**De :** Yannick Bontemps []  
**Envoyé :** jeudi 13 février 2020 19:57  
**À :** Service Eau Assainissement  
**Cc :** yannickacores  
**Objet :** Pour Monsieur Gérard JAN commissaire enquêteur

## **Observations : Yannick Bontemps, enquête Rapport de zonage assainissement Erdeven pour la zone étudiée du " LISSE":**

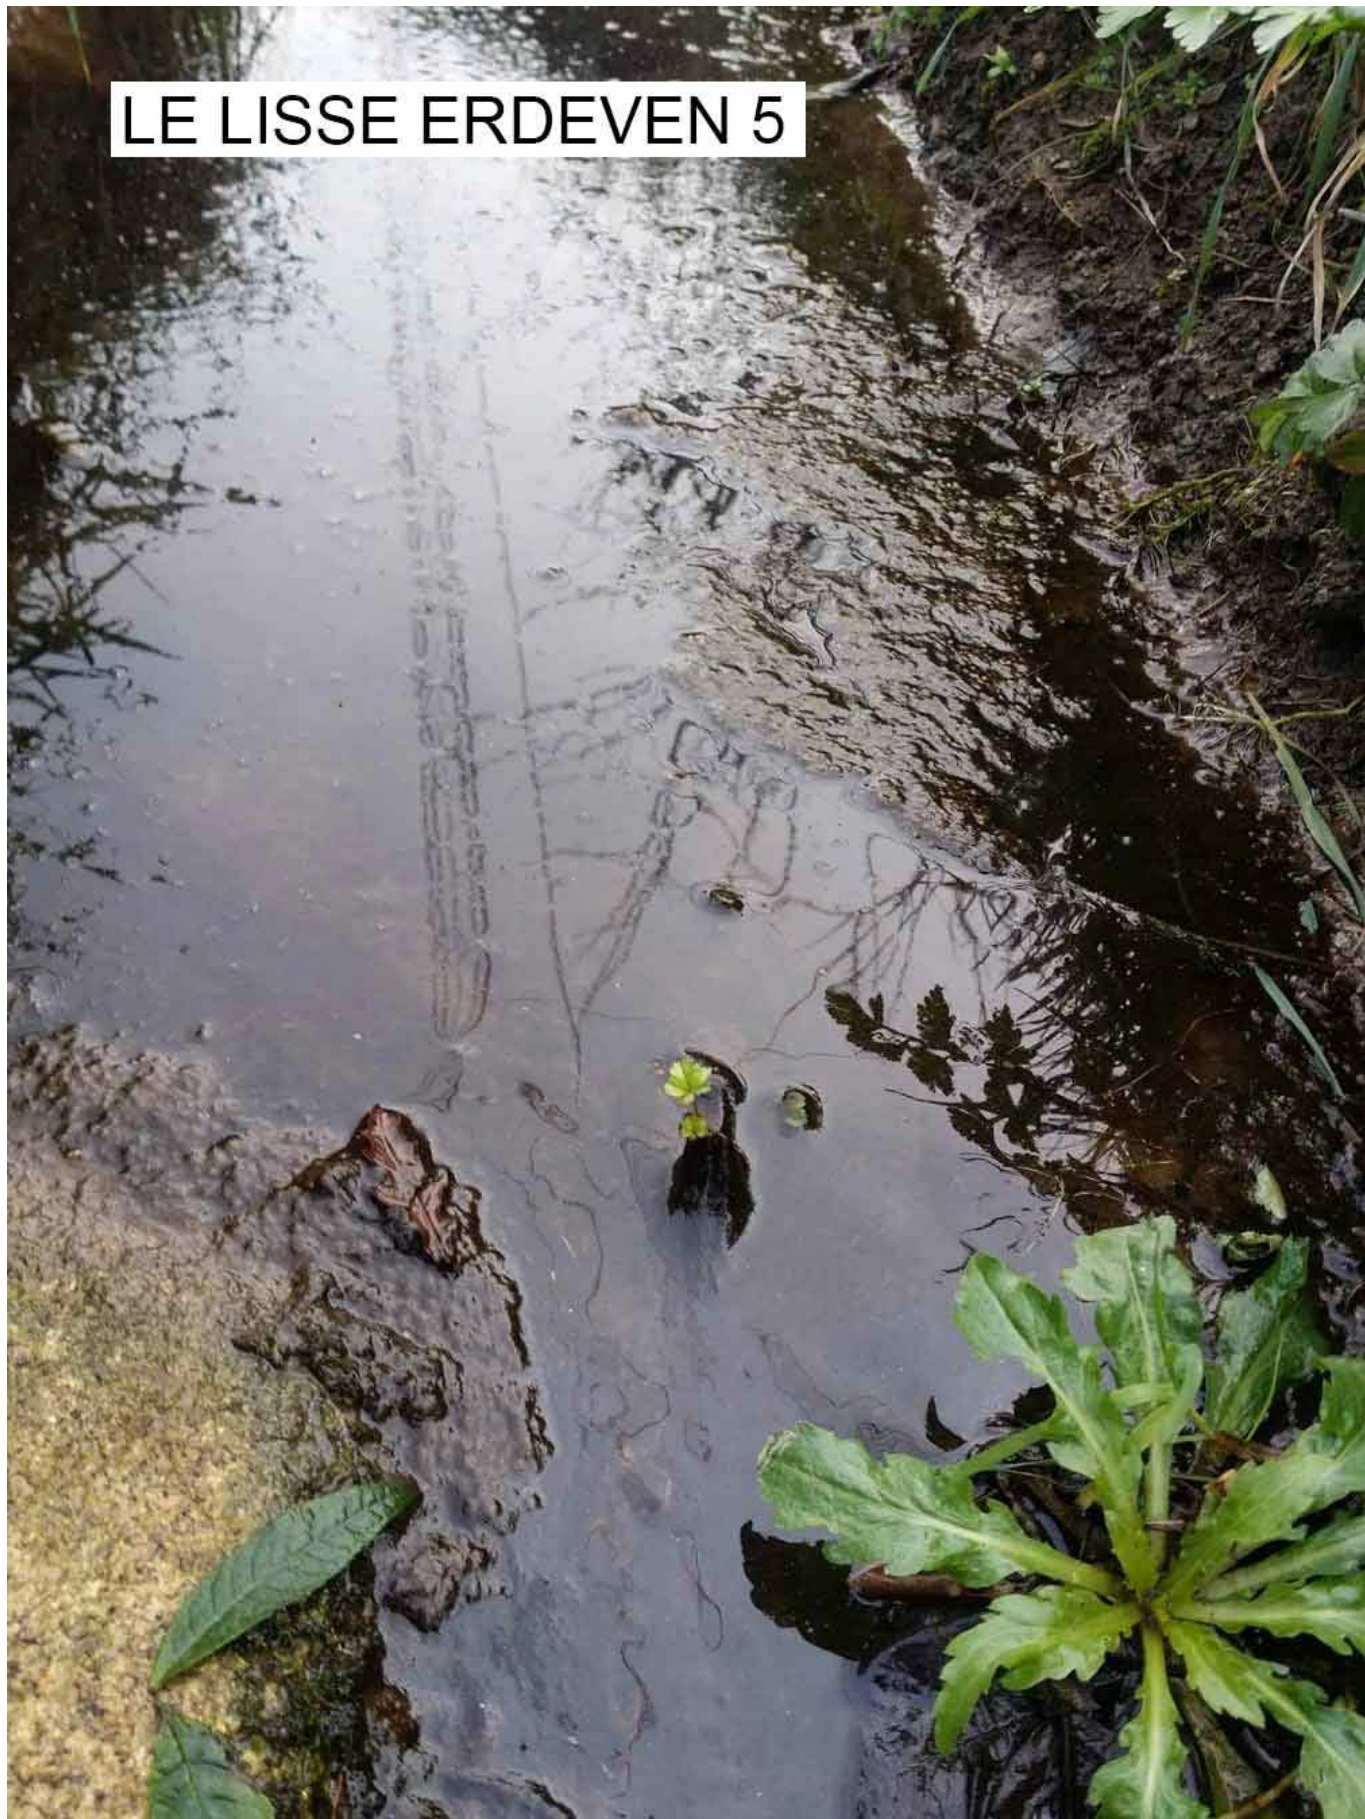
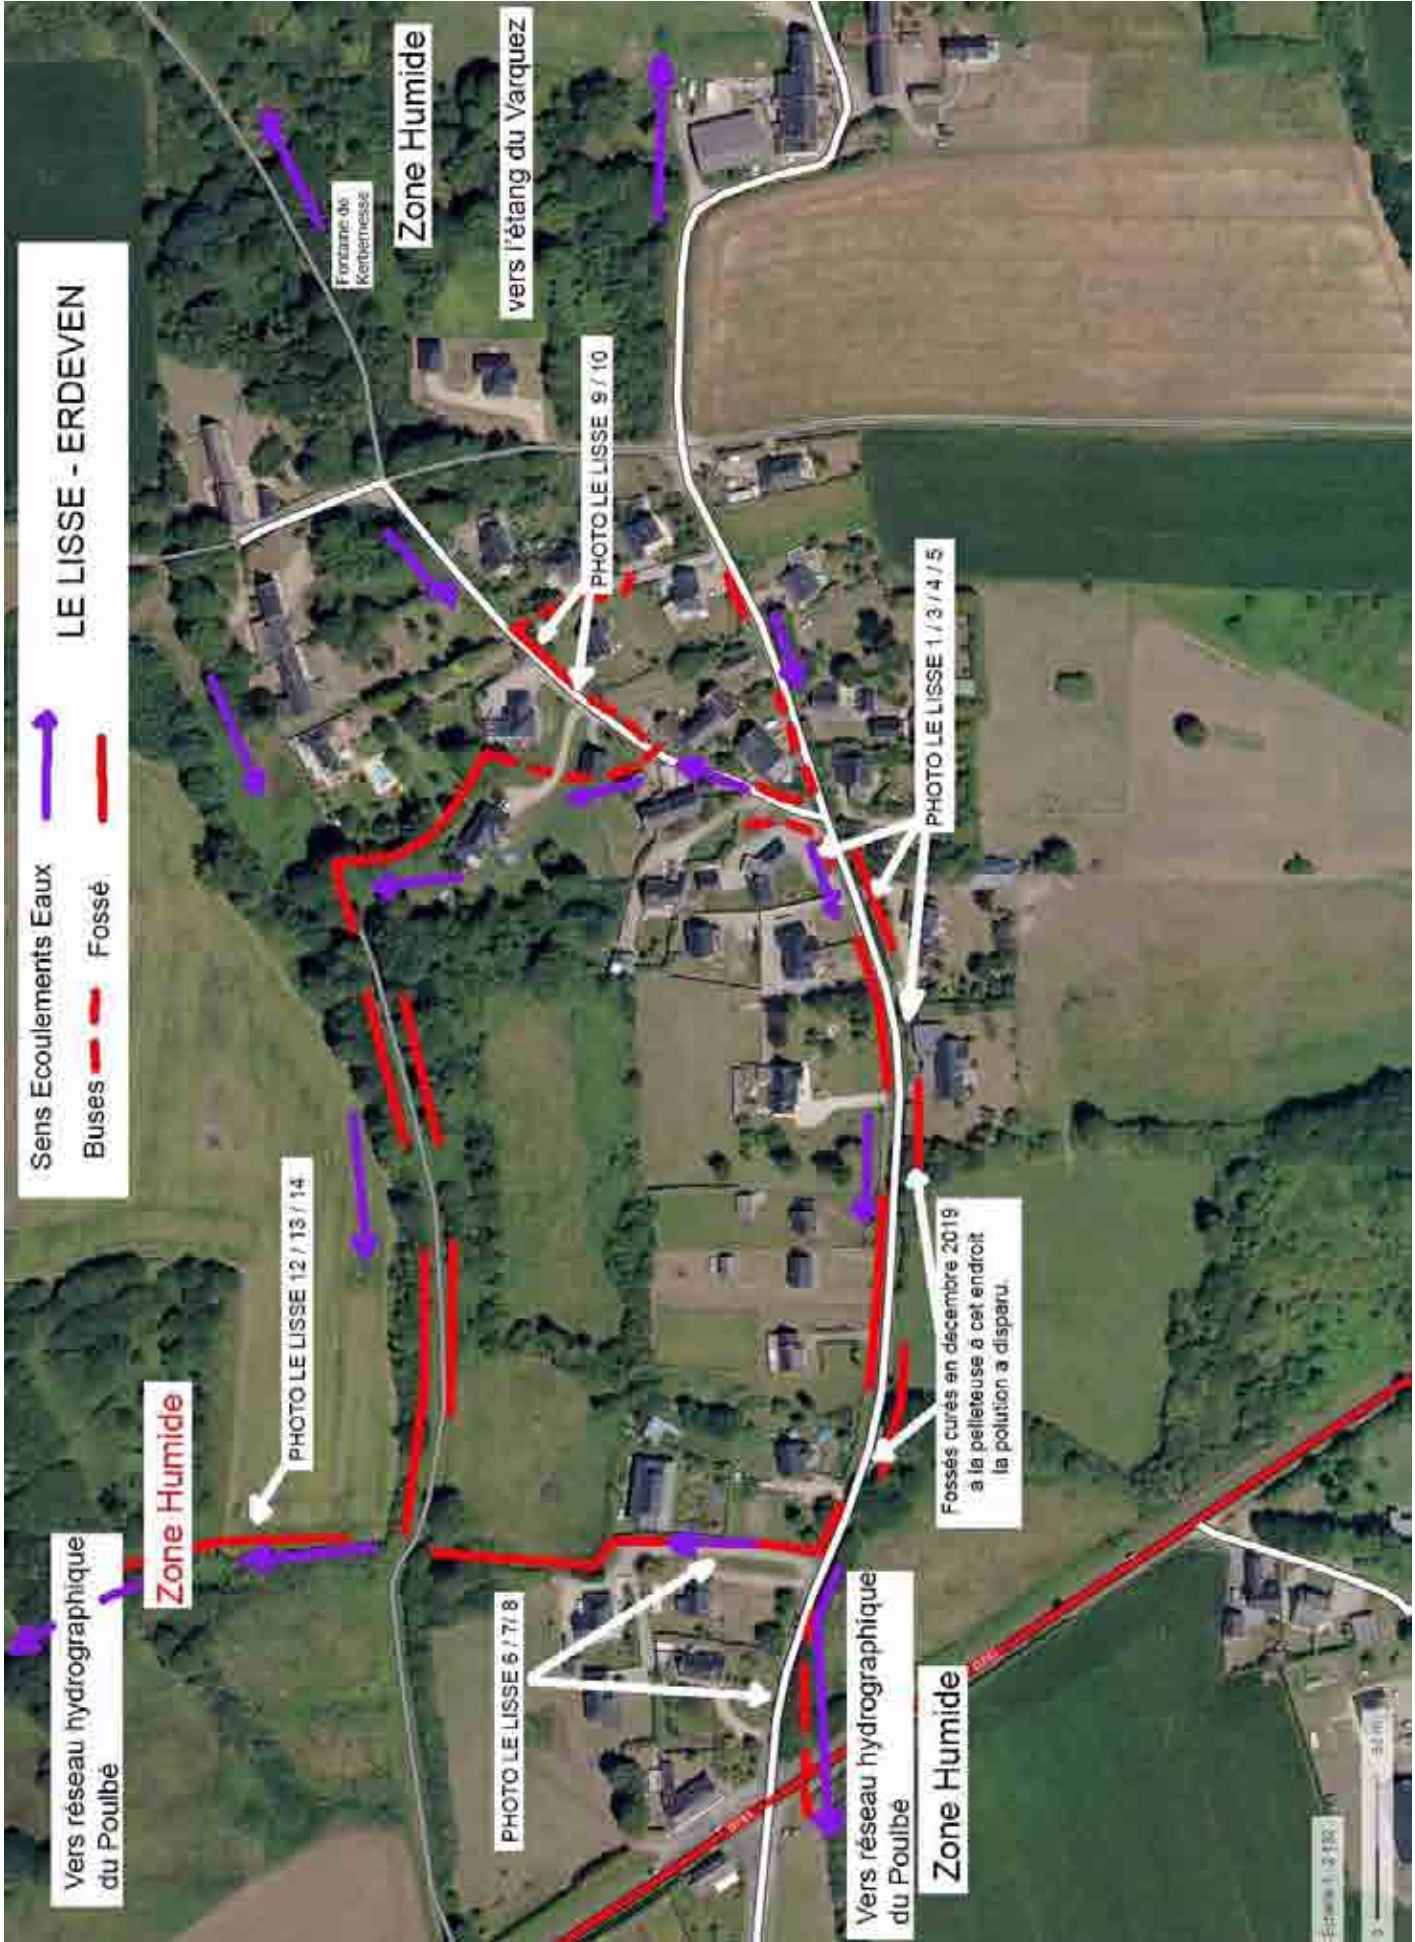
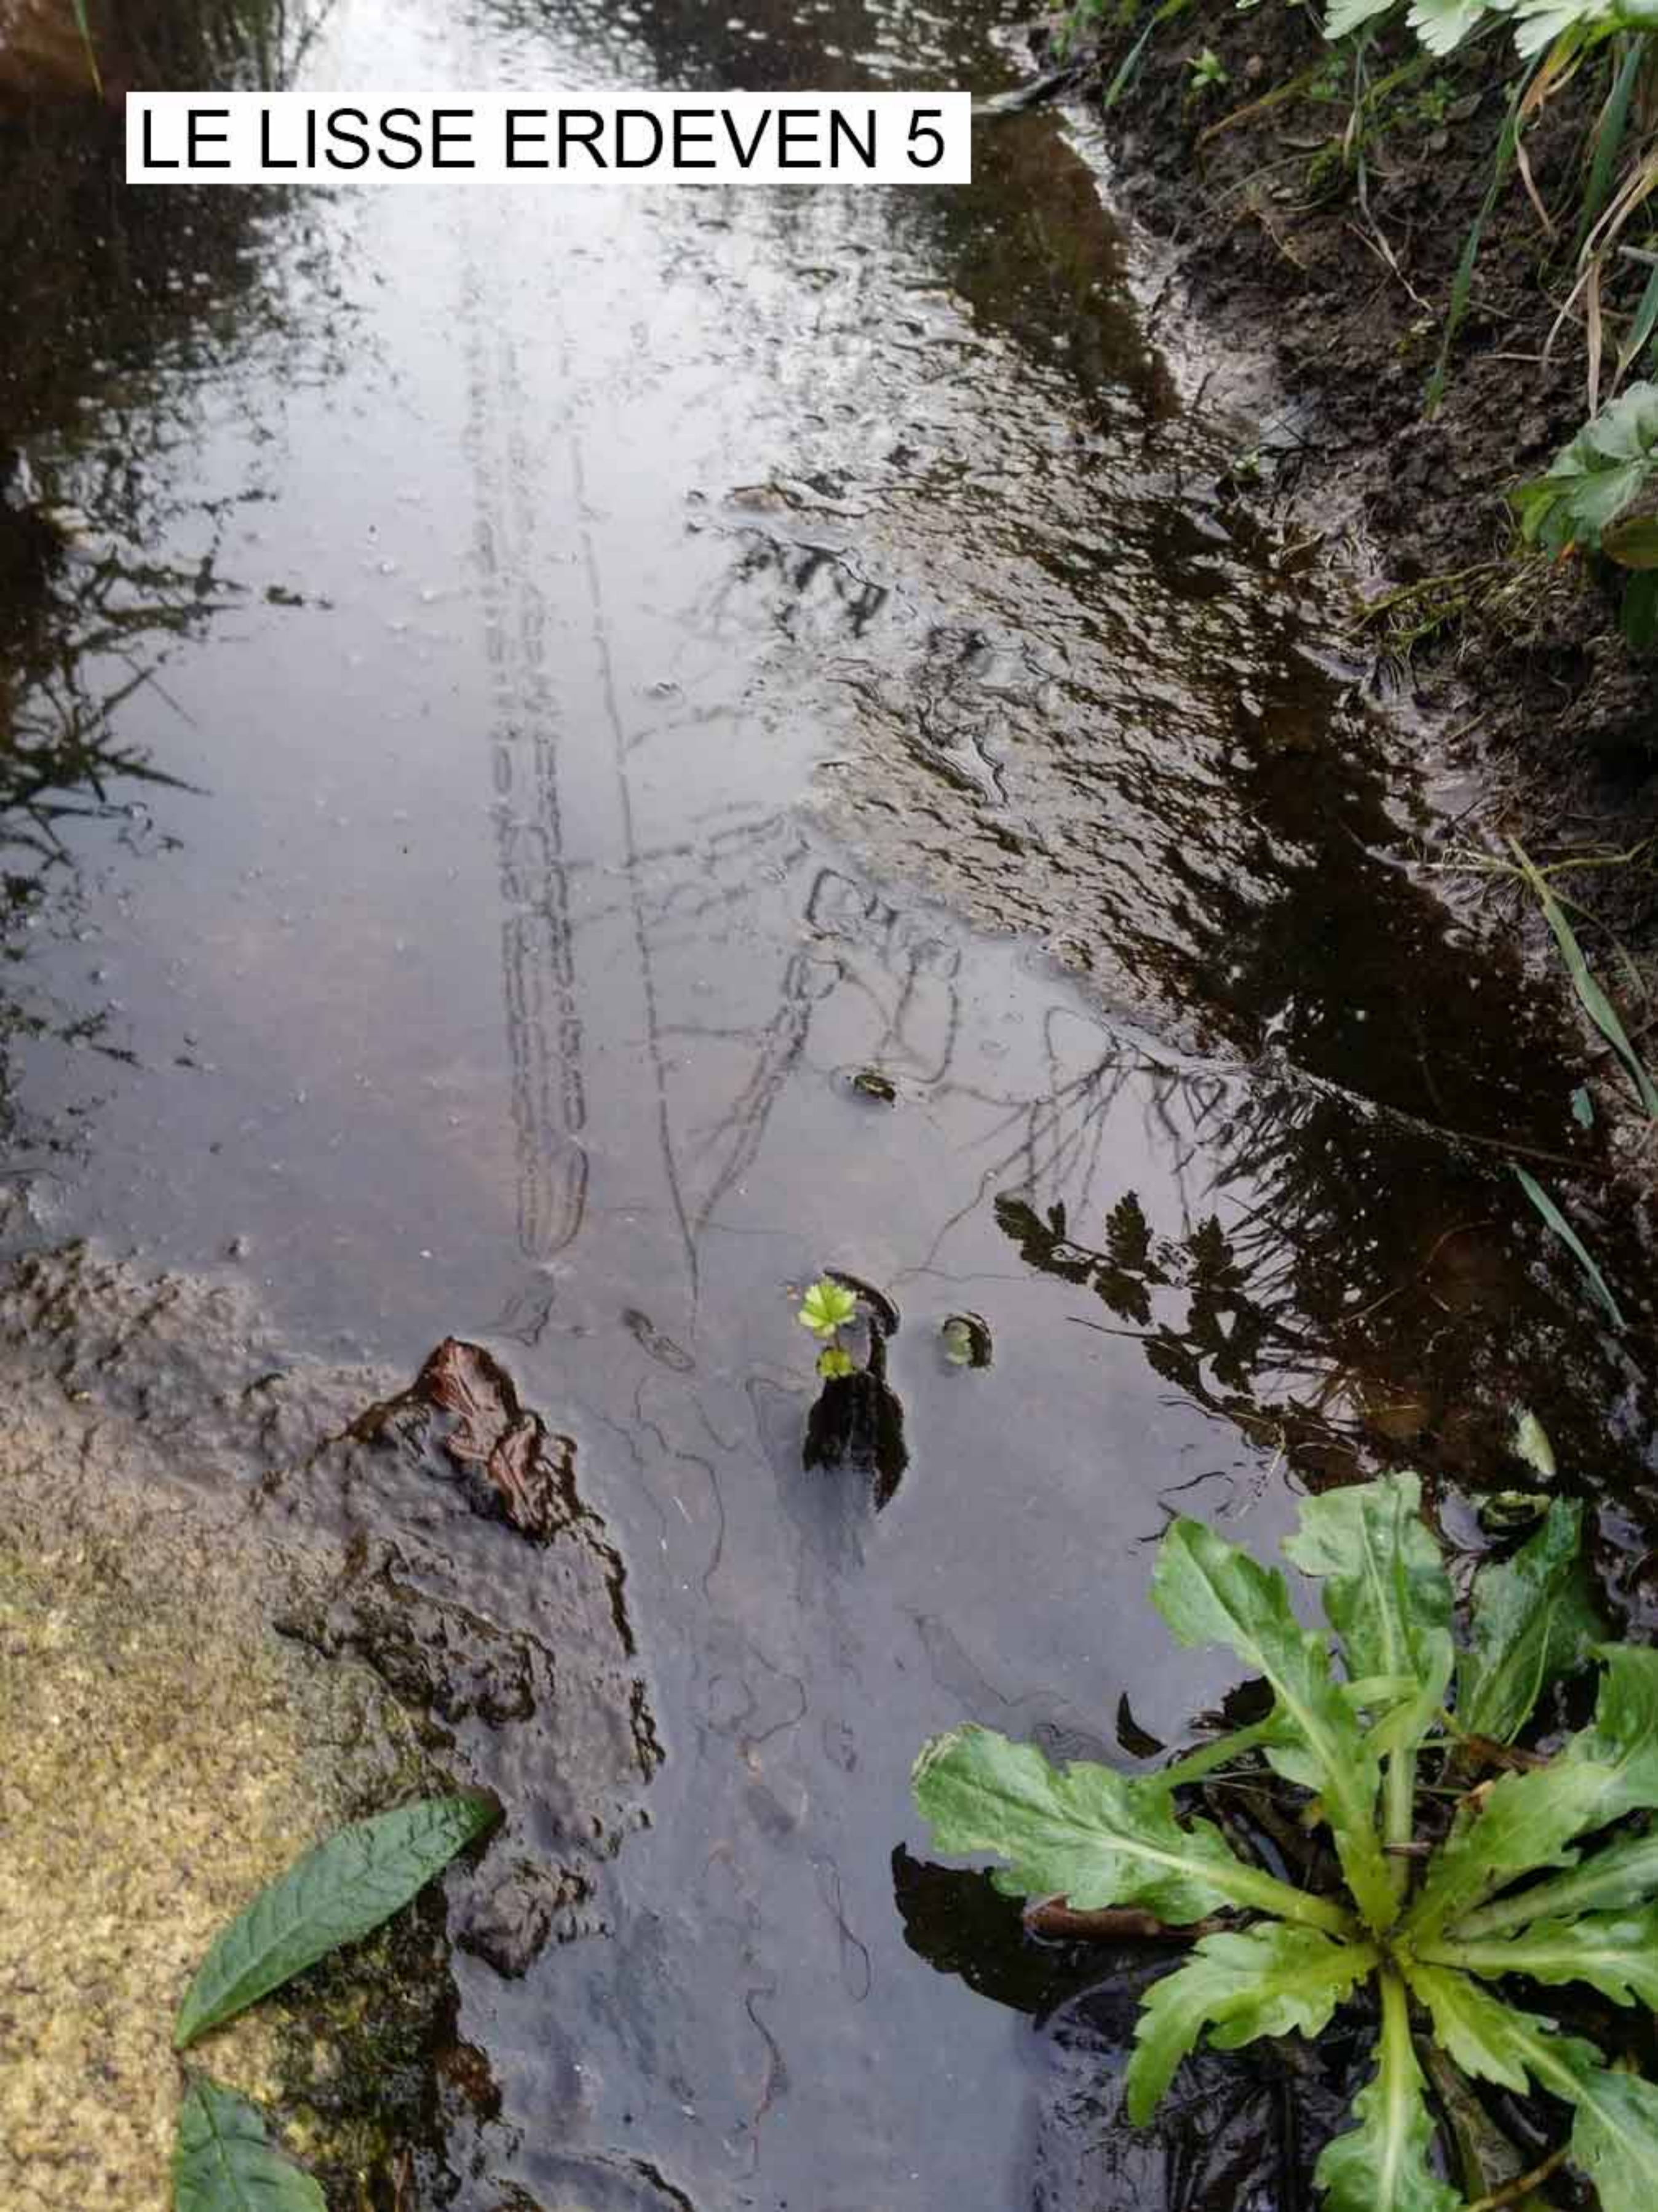
-On peut constater les effets du rejet d'eaux usées dans le milieu hydraulique superficiel dans les fossés de la zone "LE LISSE": voir Photos prises courant janvier2020, après une semaine de beau temps, à différents endroits : Kerfelicité, Le Lisse et vers Kerbernesse et près de la zone humide au Nord .

Dans les fossés où la pelleteuse n'est pas passée, on peut constater un important développement "d'algues brunes", elle sont vertes dans les fossés exposés au soleil.
